762-INSP

Inspectie verslag van een werf installatie/kast

Aard onderzoek: Controlebezoek van een oude huishoudelijke elektrische installatie van een wooneenheid bij verkoop op vraag van de verkoper volgens (KB 08/09/2019) - AREI Boek 1 - 8.4.2. en 8.2.1. en 4.2.4.3.

Afbeelding schakel- en verdeelbord

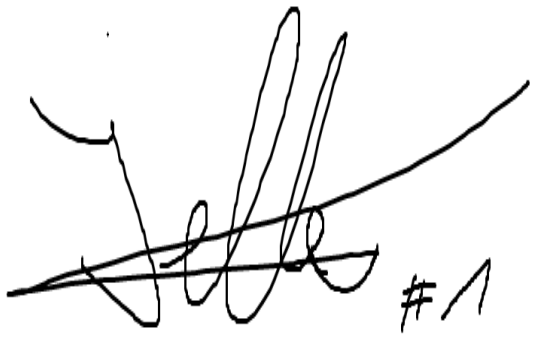
Verdeelbord: Ok
Transformatoren: Ok
Differentieelstroominrichting: NotOk

3.12 Een enkele aardingsonderbreker moet geïnstalleerd worden en deze moet bereikbaar blijven voor alle eigenaars, beheerders of uitbaters die gebruik van de gemeenschappelijke aardverbinding. (Boek 1 Onderafdeling 5.4.2.1.)
I9.02 Schakelaars, contactdoos of aftakdoos herschikken en opnieuw bevestigen. (Boek 1 Onderafdeling 1.4.1.3.)
I6.04 Een afzonderlijke differentieelstroombeschermingsinrichting met een gevoeligheid van 30mA moet worden geplaatst voor installaties van huishoudtoestellen zoals wasmachines, vaatwassers, droogkasten of vergelijkbare toestellen. Deze moet worden gedupliceerd aan de hoofd differentieelstroombeschermingsinrichting (Boek 1 Onderafdeling 7.1.4.1. en 4.2.4.3.)
